Communauté Urbaine d'Alençon

Réponses aux observations :

Enquête publique relative à la Demande de Déclaration d'Intérêt Général (DIG) du programme d'action pluriannuel de restauration et d'entretien des cours d'eau sur le bassin versant de la Sarthe et de ses affluents.

- 7 visites et 6 observations
- Un courrier et une photo ajoutés par Mr Acciari

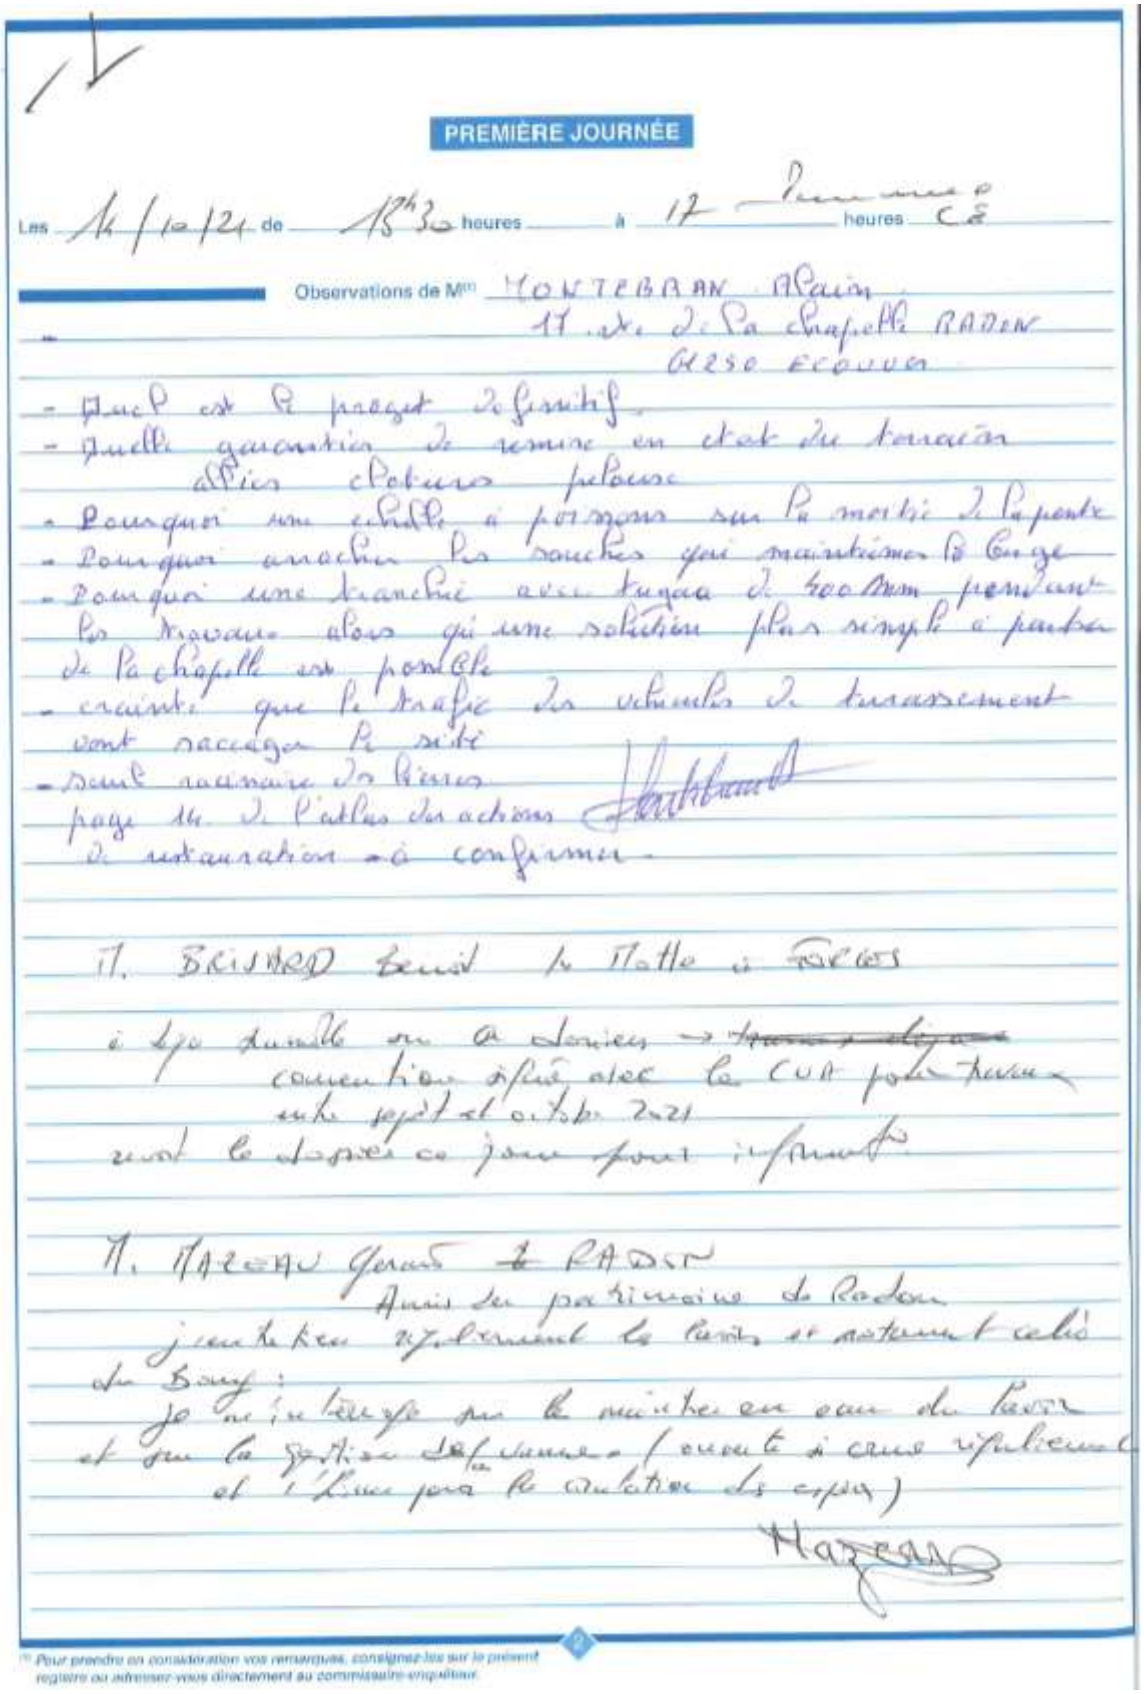
Le ruisseau érode la berge droite sous la glissière de sécurité pour se frayer un passage plus important. Au second plan on distingue un arbre au milieu du cours d'eau, rétrécissant considérablement son lit qui se décale inexorablement vers la droite.
